Avis/IRSN N° 2017-00152

Objet : Avis relatif à la surveillance et à la caractérisation radiologiques de la friche
FINALENS sise à Douvrin (62)

Annexe 1 à l'avis IRSN/2017-00152 du 5 mai 2017

ZONES DE LA FRICHE INDUSTRIELLE DE DOUVRIN ESTIMÉES CESSIBLES PAR L'EXPLOITANT AU 16/09/2016

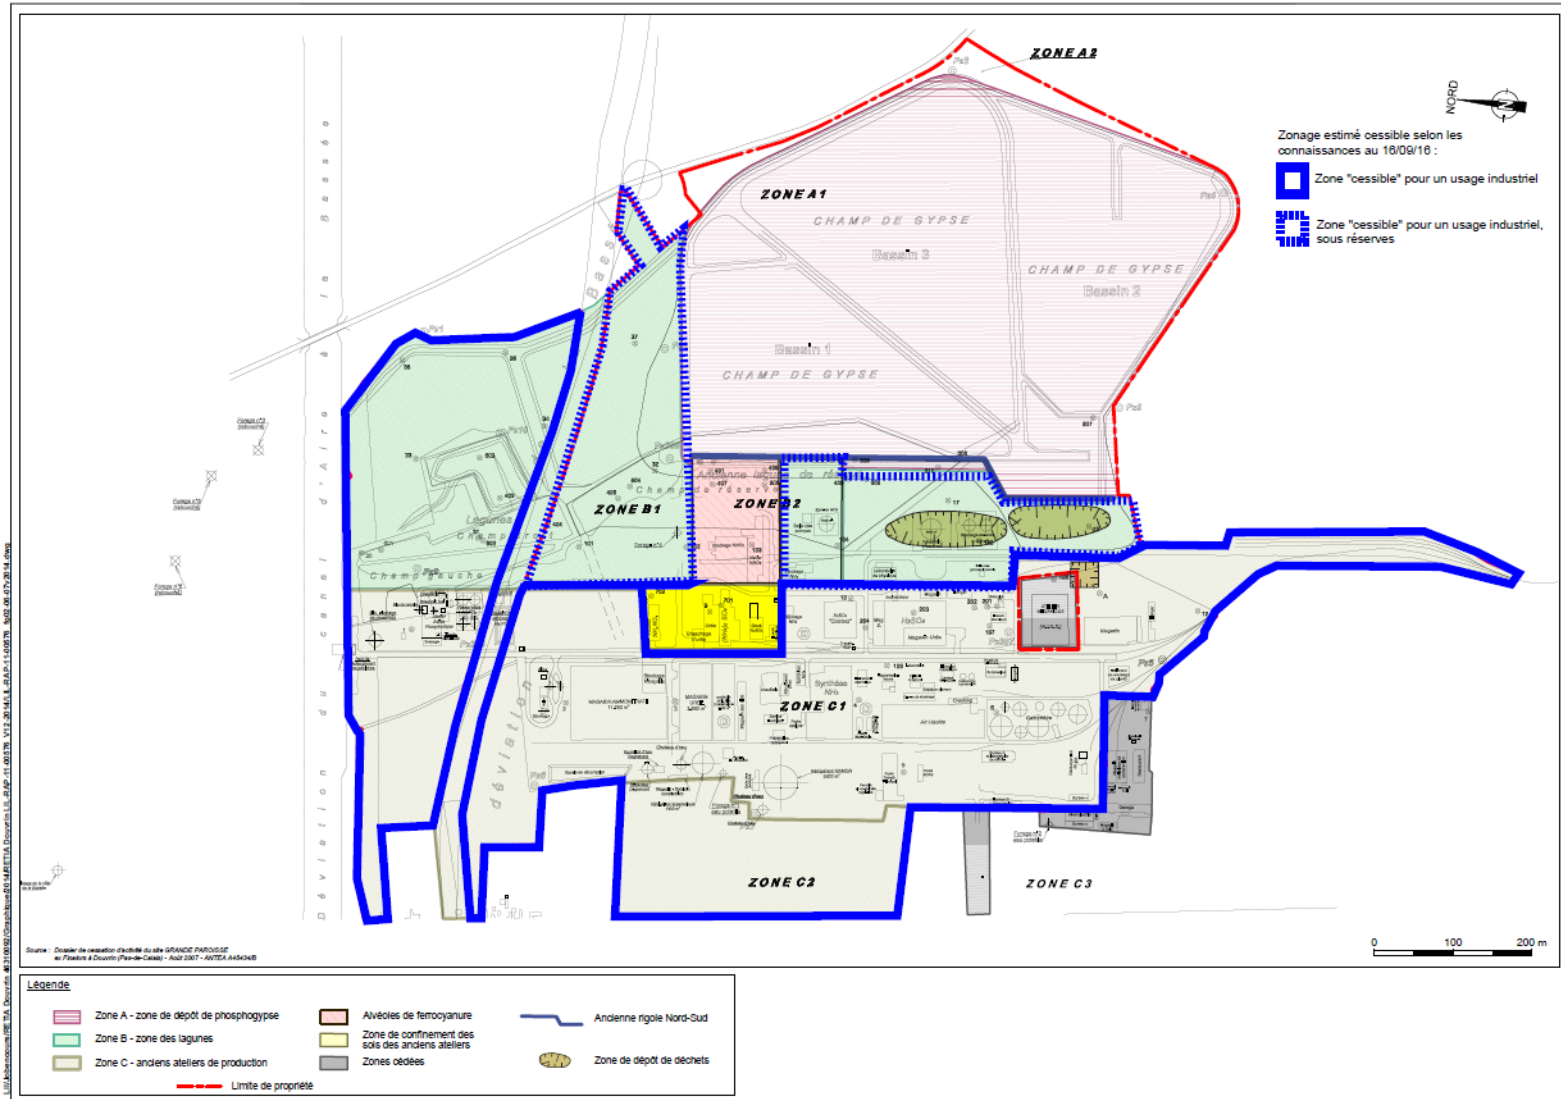
L'exploitant définit sur l'emprise du site des zones « cessibles » et « cessibles *sous réserves* » (cf. annexe 2) en précisant que ces dernières le sont soit pour conserver une réserve foncière pour la réhabilitation du site, soit en raison de leur état (présence de pollutions chimiques et/ou radiologiques). Ces zones peuvent donc *a priori* faire l'objet d'un projet de reconversion.

L'IRSN rappelle que, conformément à la démarche décrite dans le guide de 2011 relatif à la gestion des sites et sols potentiellement pollués par des substances radioactives, dès lors qu'un site pollué fait l'objet d'un projet de reconversion, un plan de gestion doit être établi. Le préalable à l'élaboration d'un plan de gestion est la réalisation d'un diagnostic du site, fondé sur une caractérisation précise des pollutions, permettant *in fine* à déterminer les actions appropriées à mettre en œuvre pour supprimer ou réduire les sources de radioactivité. Dans le cas où les zones concernées par le projet de reconversion sont clairement identifiées et ne représentent qu'une partie d'un site de grande superficie, l'IRSN considère que le diagnostic peut être réalisé graduellement, en ciblant en priorité ces zones.

Sur la base des éléments à sa disposition, l'IRSN estime que les cartographies gamma, même complétées comme recommandé au paragraphe 1(i), sur lesquelles l'exploitant a basé la localisation des prélèvements de sols réalisés en surface et sub-surface, s'avèrent insuffisantes dans l'objectif de réaliser un diagnostic approprié pour élaborer des options de gestion. En effet, elles ne fournissent d'indications que sur les éventuelles pollutions en surface et ne permettent pas d'identifier d'éventuelles pollutions en profondeur ni de caractériser les pollutions en vue de définir des options de gestion. Aussi, **dans le but de préciser l'étendue et la nature des pollutions en surface et en profondeur sur les parcelles visées par les projets de reconversion et à proximité, l'IRSN recommande l'analyse radiologique de sols prélevés en surface et en profondeur (i) dans des zones présentant des élévations du niveau radiométrique par rapport au bruit de fond local et n'ayant jamais fait l'objet de prélèvements/analyses, ainsi que (ii) dans des zones présentant des mesures radiométriques de l'ordre du bruit de fond local.** La définition (profondeur des prélèvements, nombre...) de ces caractérisations complémentaires devra être guidée par les connaissances des activités conduites sur le site et en particulier des dépôts et mouvements de matériaux potentiellement marqués (déblais/remblais) et des écoulements d'eau liée à l'activité industrielle passée et d'eau de ruissellement sur le site ayant pu conduire à un marquage de terrains.

Dans le but de préciser l'étendue et la nature des pollutions en surface et en profondeur sur les parcelles visées par les projets de reconversion et à proximité, l'IRSN recommande l'analyse radiologique de sols prélevés en surface et en profondeur (i) dans des zones présentant des élévations du niveau radiométrique par rapport au bruit de fond local et n'ayant jamais fait l'objet de prélèvements/analyses, ainsi que (ii) dans des zones présentant des mesures radiométriques de l'ordre du bruit de fond local.

**IMPLANTATION DES STATIONS DE MESURES DESTINEES A L'ETUDE D'IMPACT RADIOLOGIQUE SUR L'HOMME,
ENVISAGEES PAR RETIA ET RECOMMANDEES PAR L'IRSN**

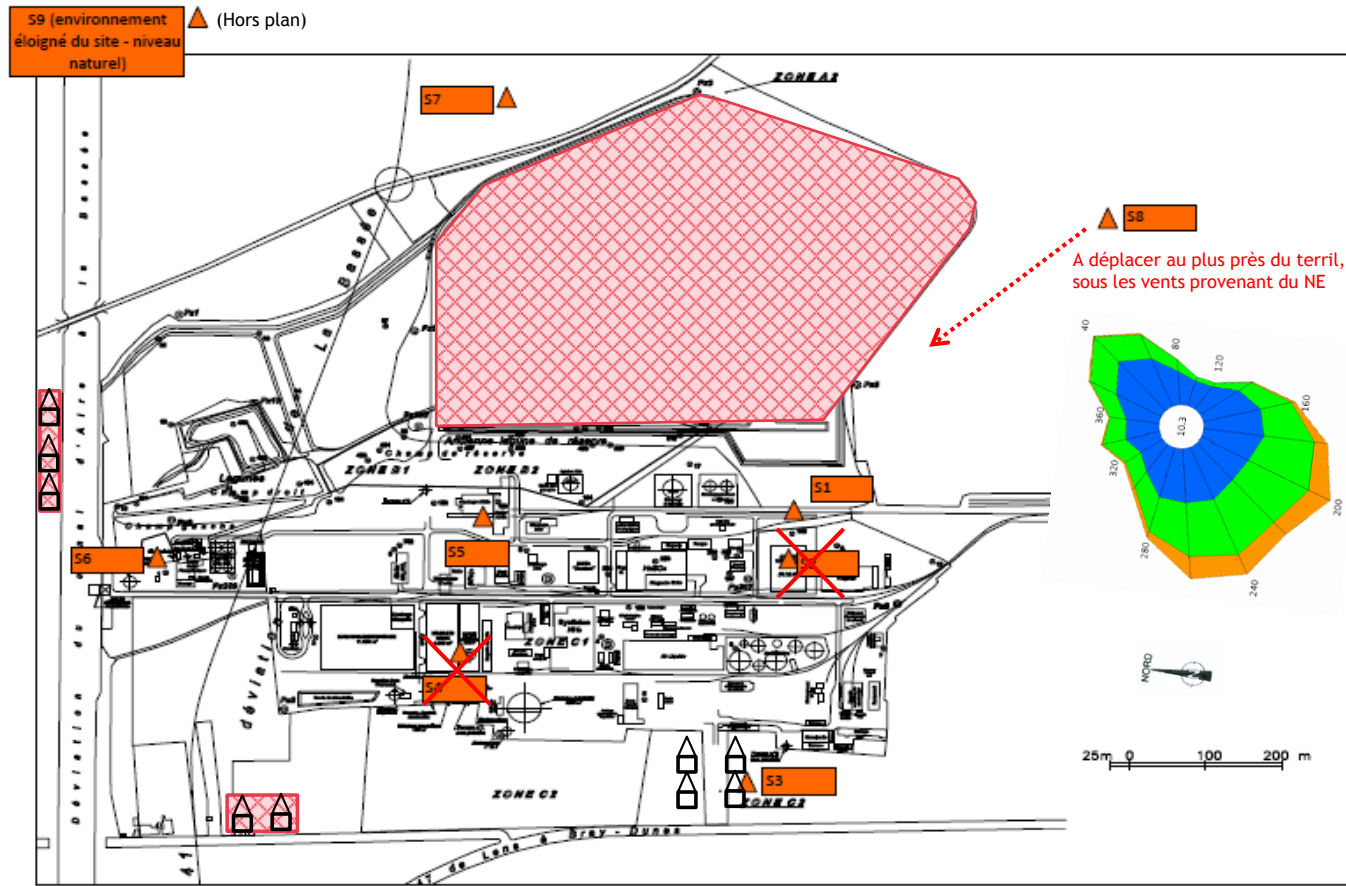
Par ailleurs, l'IRSN observe que certaines stations de mesure envisagées par RETIA ne seraient pas situées de manière à privilégier une localisation au niveau des groupes de population (incluant les travailleurs) ainsi qu'au plus près des sources de radioactivité et sous les vents principaux. L'Institut note en particulier que l'exploitant n'a pas considéré l'ensemble des groupes de population potentiellement impactés par le site. De plus, l'IRSN estime que les mesures parcellaires réalisées à ce jour sur le terroir de phosphogypses, d'une superficie de 32 ha, sont insuffisantes pour identifier l'emplacement optimal de la station de mesure le représentant. Aussi, **l'IRSN recommande que le réseau des stations de mesure destinées à permettre l'évaluation de l'impact du site sur l'homme**

soit révisé et complété en respectant l'ensemble des trois critères susmentionnés. Pour ce qui concerne spécifiquement l'évaluation de l'exposition des personnes sur le terril de phosphogypses, l'IRSN recommande que, la première année de mesures, une station soit positionnée sur chacun des trois bassins du terril (positionnements à choisir sur la base des résultats de la cartographie recommandée ci-avant, de considérations topographiques et des directions des vents dominants) et que *a minima* l'année suivante, les mesures soient maintenues en un point sur le terril (à l'endroit jugé le plus pertinent au vu des résultats obtenus la première année). Les localisations recommandées par l'Institut pour les différentes stations de mesure sont jointes en annexe 3.

A déplacer au plus près du terril, sous les vents provenant du NE

- le réseau des stations de mesure soit révisé et complété en respectant l'ensemble des trois critères suivants : se situer au niveau des groupes de population (incluant les travailleurs) ainsi qu'être localisée au plus près des sources de radioactivité et sous les vents principaux ;
- les mesures soient réalisées pendant au moins deux ans ;
- la première année de mesures, une station soit positionnée sur chacun des trois bassins du terril et que *a minima* l'année suivante, les mesures soient maintenues en un point sur le terril ;
- la station de référence soit située sur un terrain naturel sous une influence topographique similaire à celle du site (urbanisation, zone dégagée localement et balayage par le vent équivalents).
